改善箇所説明図

改善の内容

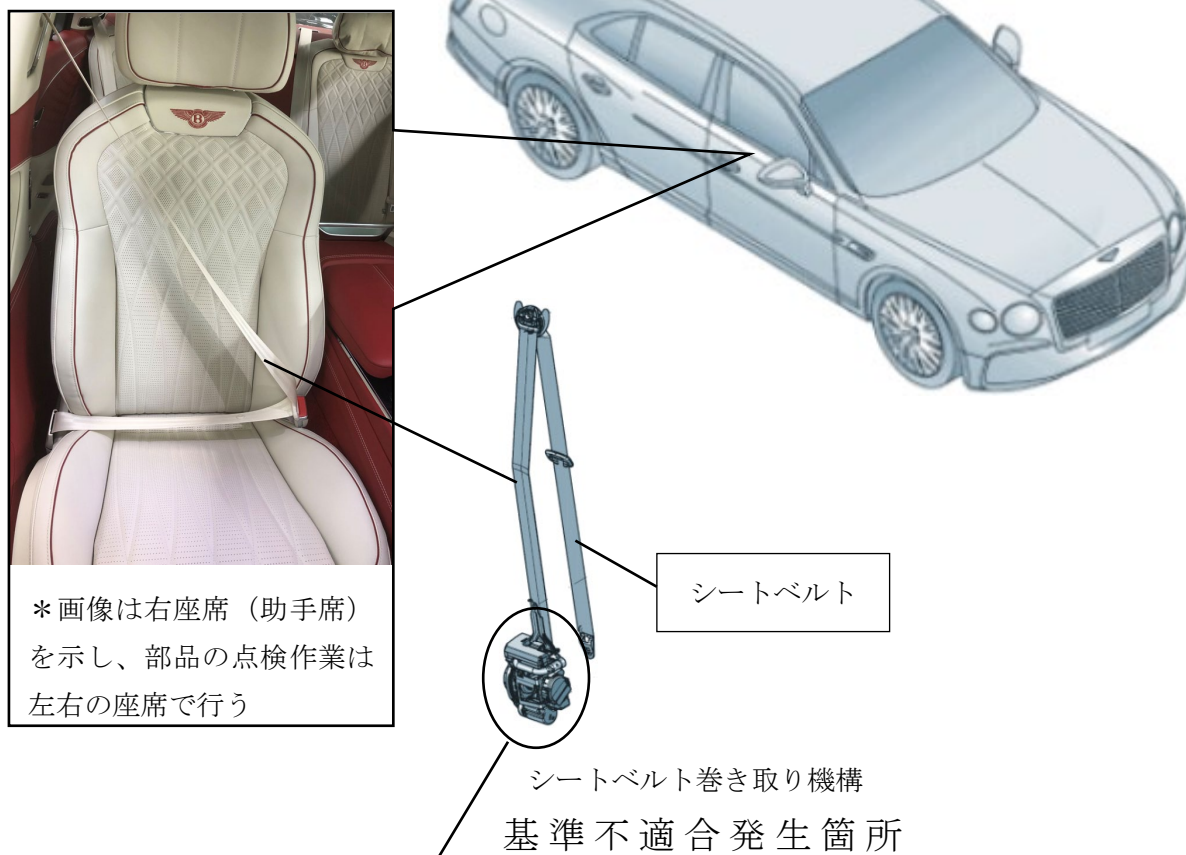
助手席において、不適切なデータ管理により、自動ロック付巻き取り機能（ALR 機能）が備わっていない誤った仕様のシートベルトが装着されているものがある。そのため、助手席にチャイルドシートを取付けた際、適切に拘束できず、最悪の場合、車両衝突時にチャイルドシートの乗員が負傷するおそれがある。また、運転席においては、自動ロック付巻き取り機能（ALR 機能）が備わっている誤った仕様のシートベルトが装着されているものがある。

全車両、運転席及び助手席のシートベルトを点検し、誤った仕様のシートベルトが装着されている場合は正しい仕様の部品と交換する。

は、点検結果により交換する部品を示す。

識別：運転席の内側のシートレールに黄色のペイントを塗布する。
